НШЕК.35-05

Изменяемые узлы электрической принципиальной схемы:
001.10.4.05.00 АЭЗ

ООО "НЕЙРОН"

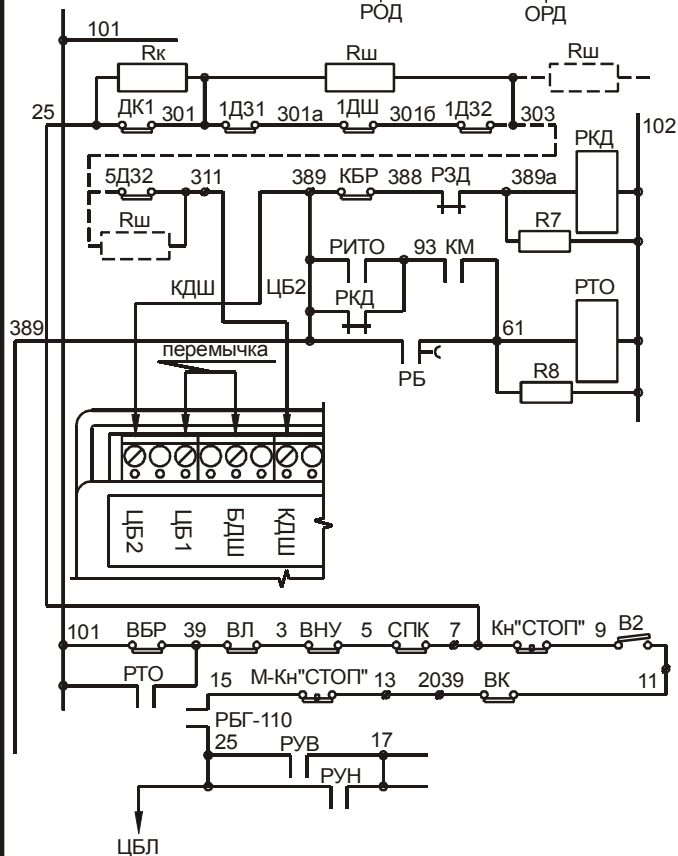
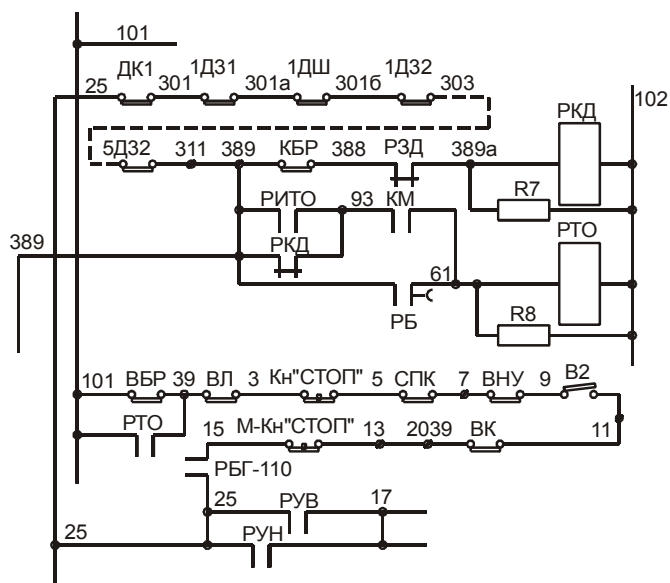
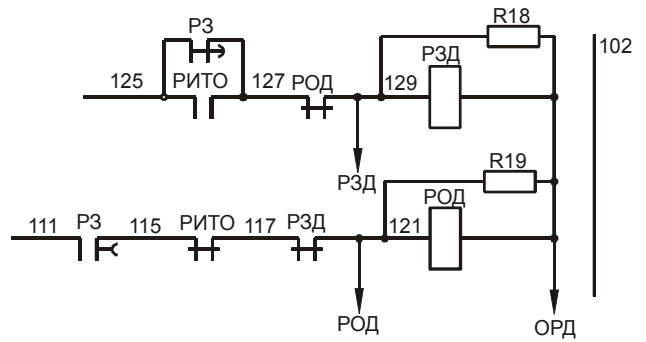
Изменения п.2. Резистор Rш=30,1кОм±2% устанавливается в клеммной коробке каждого этажа. Rк=51кОм±2% устанавливается в выключателе ДК.

На кабине производится перекоммутация электрических контактов ВНУ и Кн "СТОП" согласно принципиальной схеме.

НШЕК.40-06

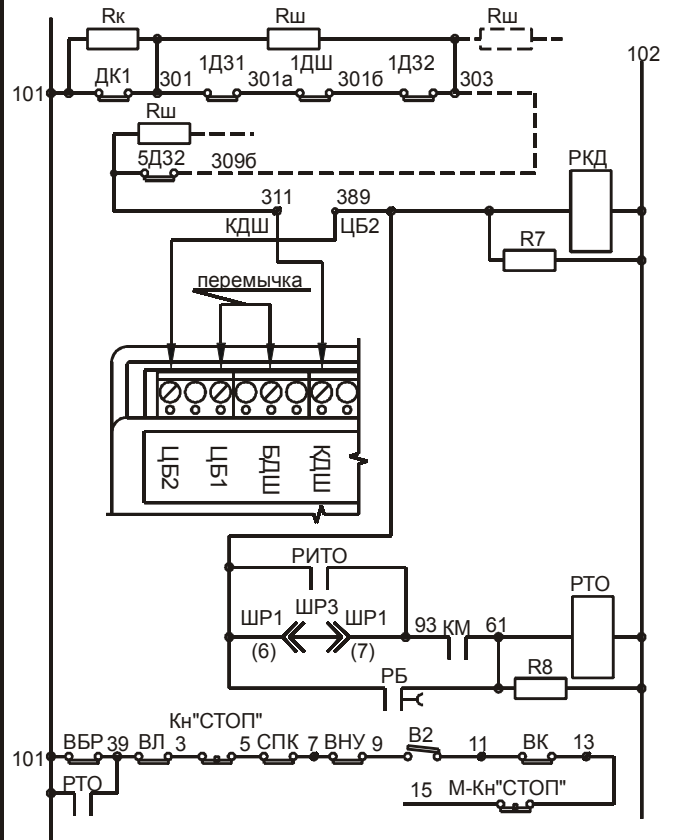
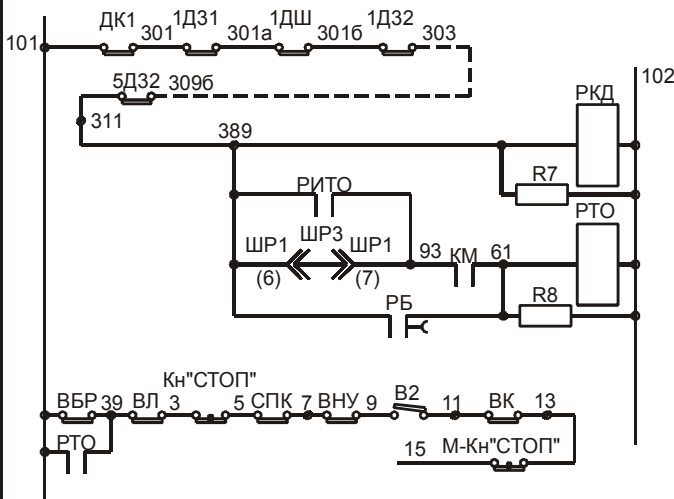
Изменения п.2. Резистор Rш=30,1кОм±2 устанавливается в клеммной коробке каждого этажа. Rк=51кОм±2 устанавливается в выключателе ДК.

НШЕК.26-03

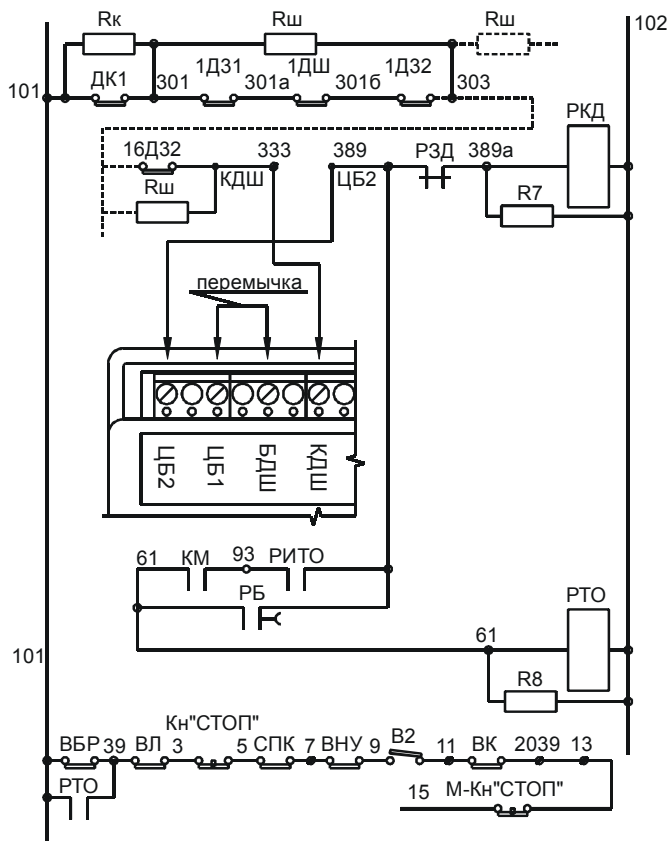
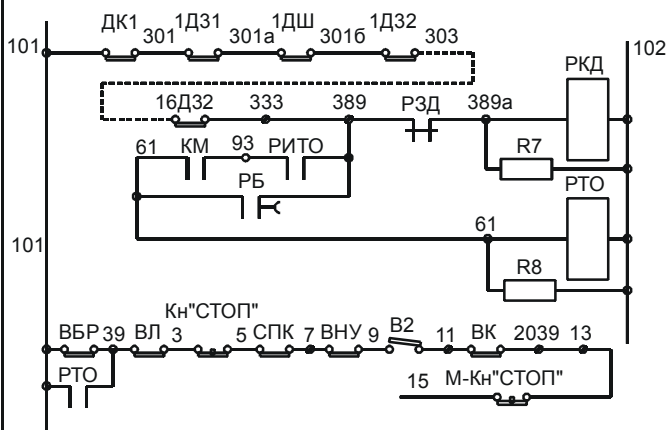
Изменения п.2. Резистор Rш=30,1кОм±2% устанавливается в клеммной коробке каждого этажа. Rк=51кОм±2% устанавливается в выключателе ДК.

НШЕК.19-02											
Изм.	Лист	№ докум.	Подп.	Дата	Изменяемые узлы электрических принципиальных схем:					Лист 1	Листов
Разраб.	Лукашин				007.10.4.03 Сх - М III					ООО "НЕЙРОН"	
Согл.	Косов				007.10.4.12 Сх - М III						
Утв.	Ерин

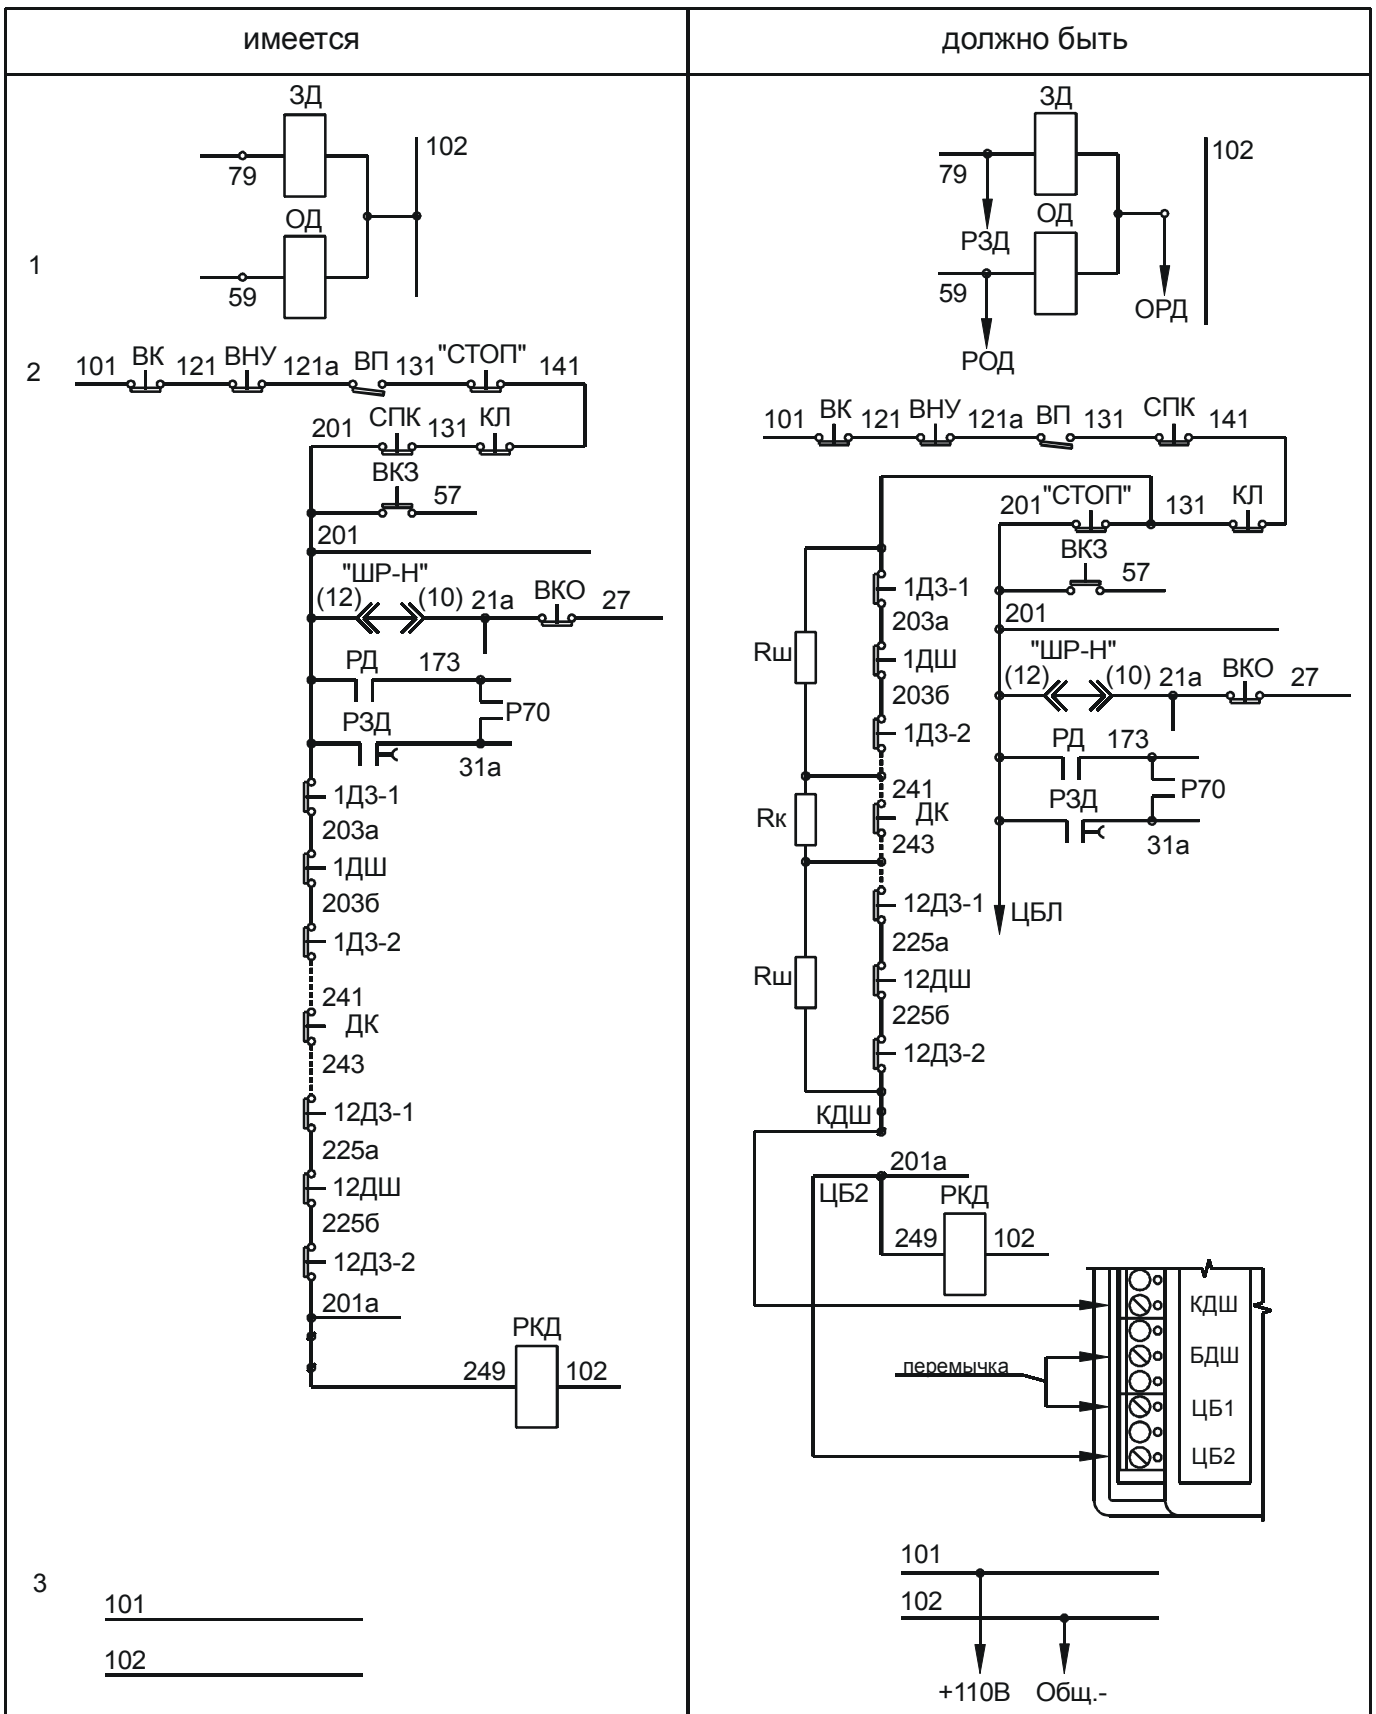
Изменения п.2. Резистор Rш=30,1кОм±2% устанавливается в клеммной коробке каждого этажа. Rк=51кОм±2% устанавливается в выключателе ДК.

На кабине производится перекоммутация электрических контактов СПК и Кн "СТОП" согласно принципиальной схеме.

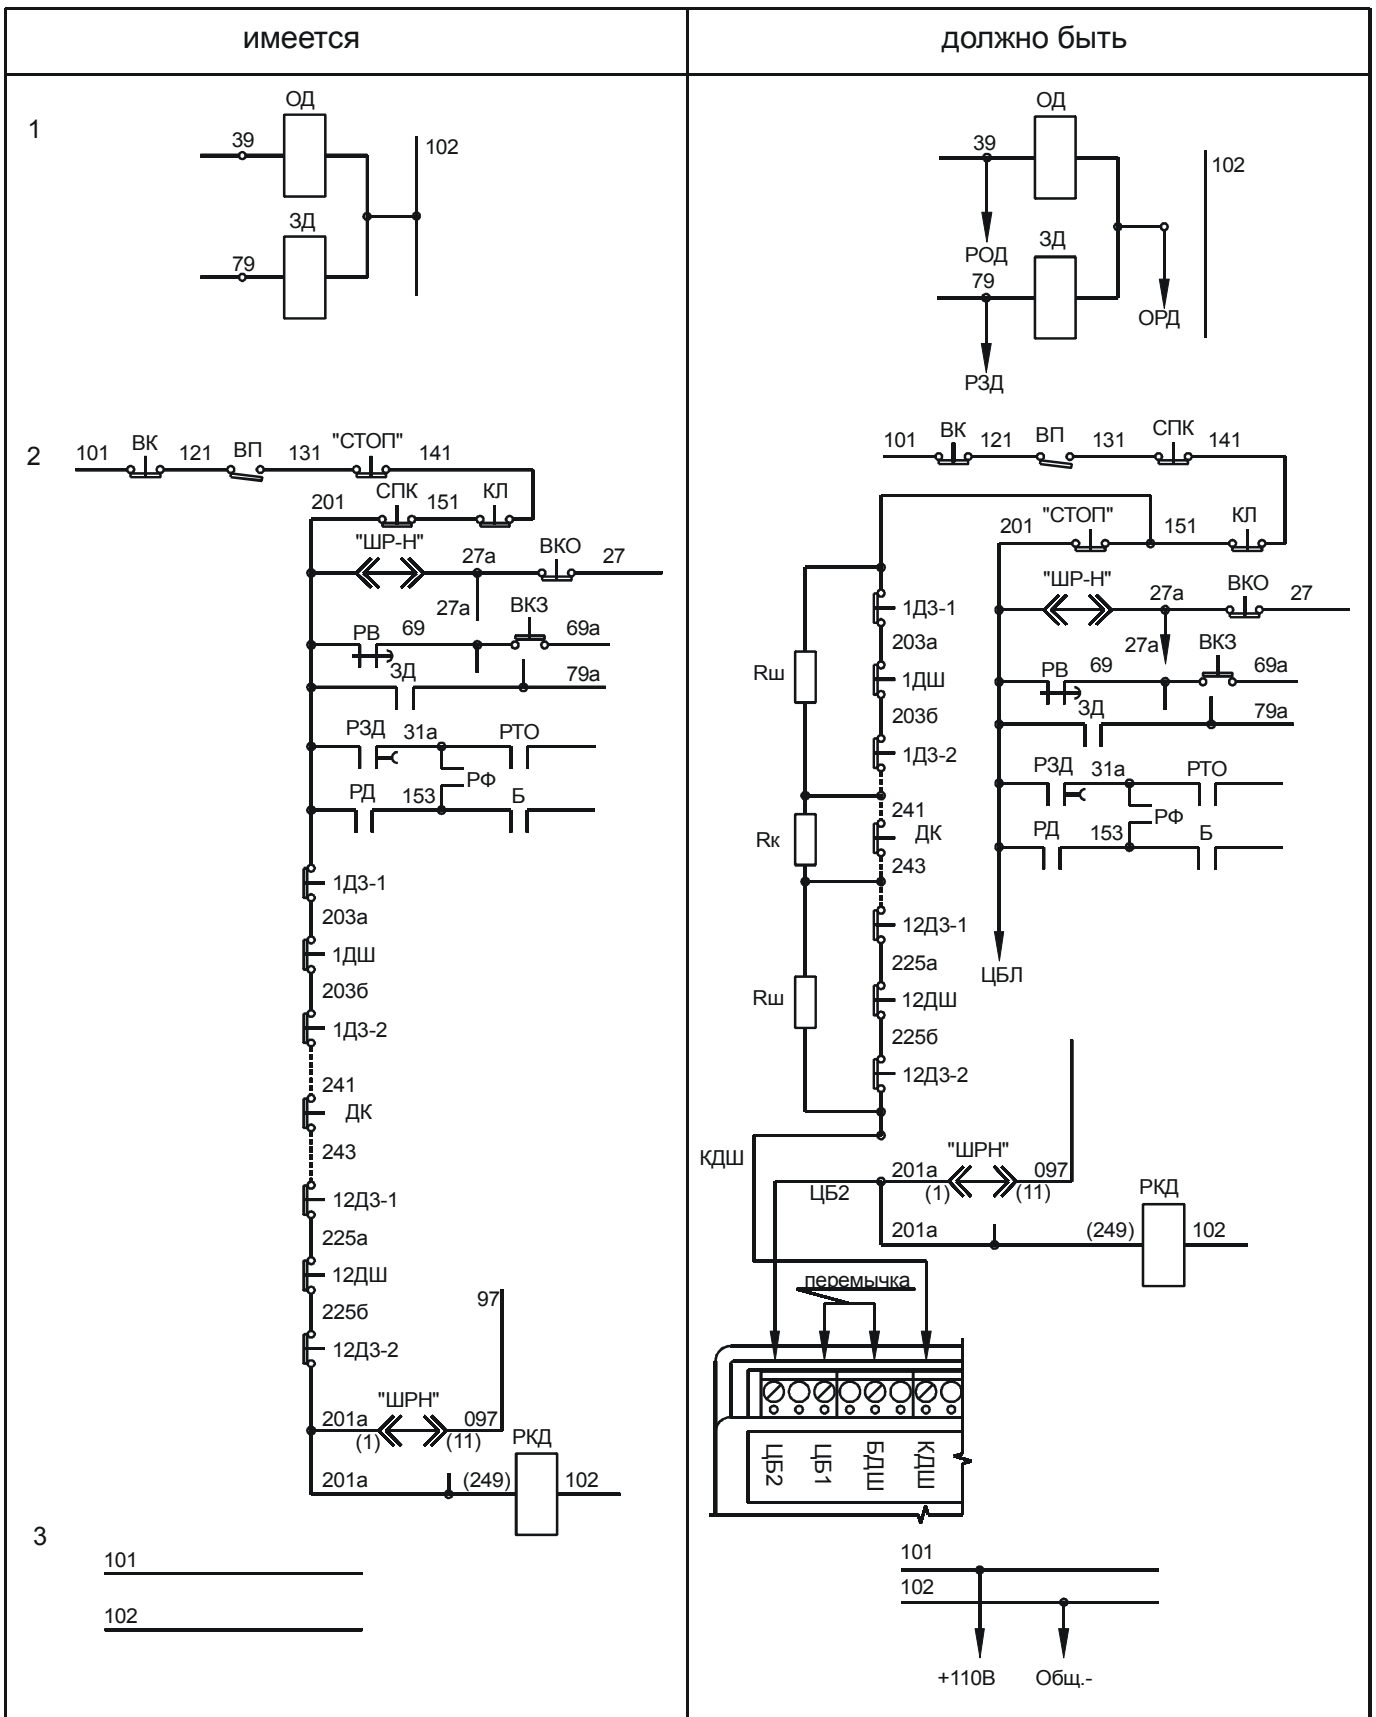
Изменения п.2. Резистор $R_{ш}=30,1\text{к}\Omega\pm 2\%$ устанавливается в клеммной коробке каждого этажа. $R_{к}=51\text{к}\Omega\pm 2\%$ устанавливается в выключателе ДК.

На кабине производится перекоммутация электрических контактов СПК и Кн "СТОП" согласно принципиальной схеме.

НШЕК.18-02

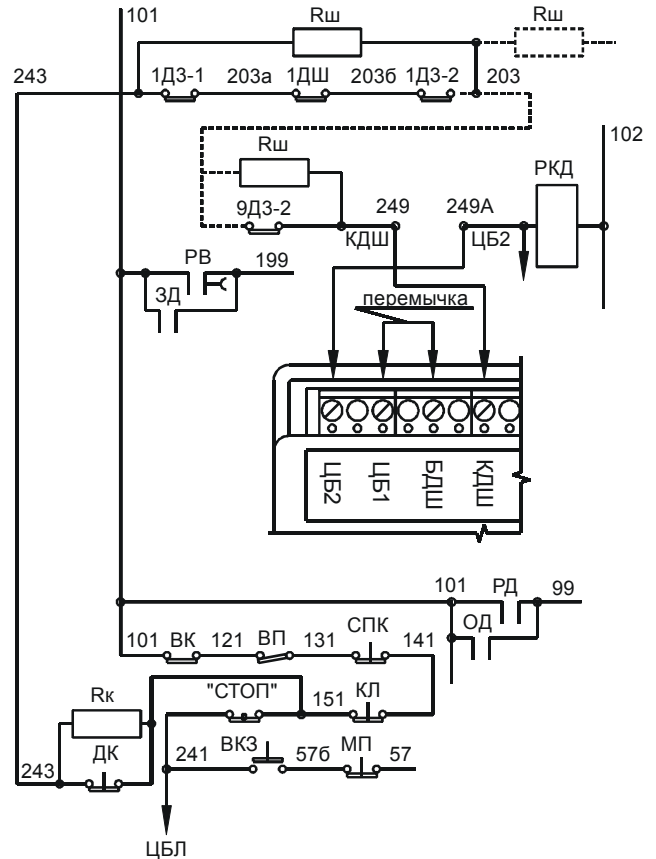
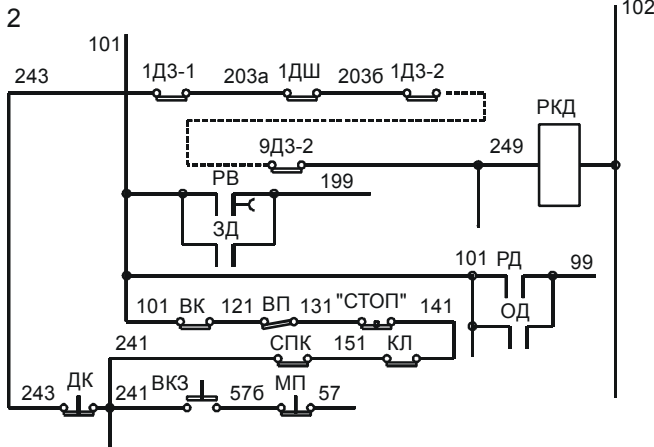
Изменения п.2. Резистор $R_{ш}=30,1\text{кОм}\pm 2\%$ устанавливается в клеммной коробке каждого этажа. $R_{к}=51\text{кОм}\pm 2\%$ устанавливается в выключателе ДК.

На кабине производится перекоммутация электрических контактов СПК и Кн "СТОП" согласно принципиальной схеме.

НШЕК.16-02

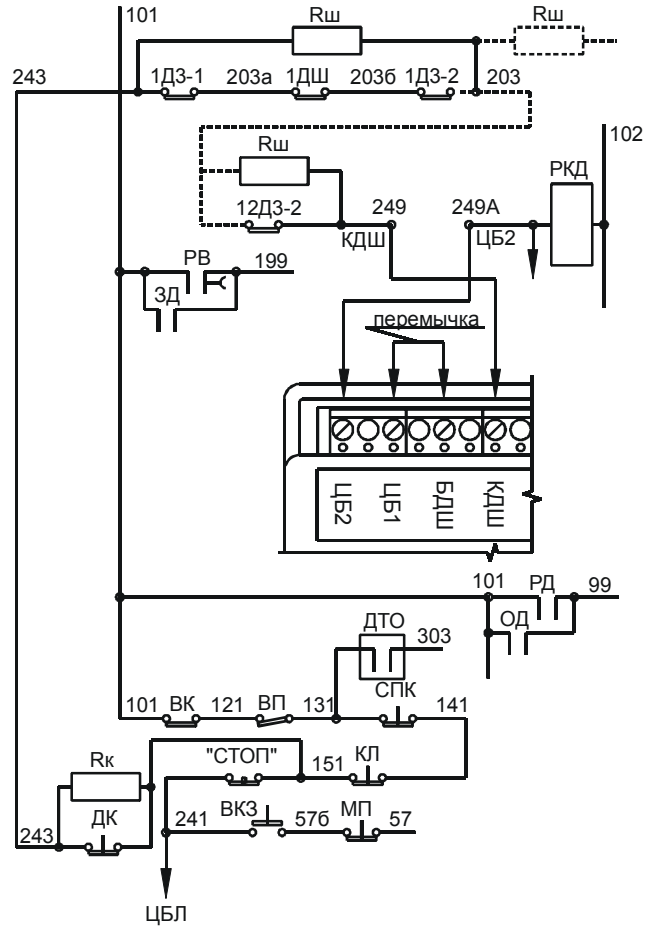
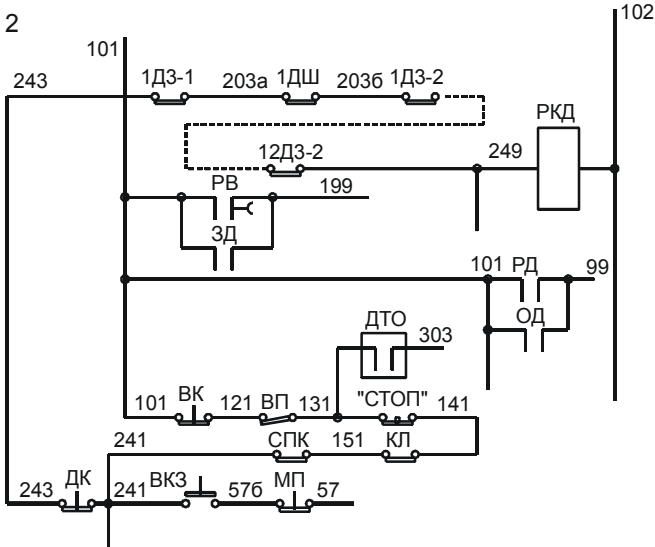
Изменения п.2. Резистор $R_{ш}=30,1\text{кОм}\pm 2\%$ устанавливается в клеммной коробке каждого этажа. $R_{к}=51\text{кОм}\pm 2\%$ устанавливается в выключателе ДК.

На кабине производится перекоммутация электрических контактов СПК и Кн "СТОП" согласно принципиальной схеме.
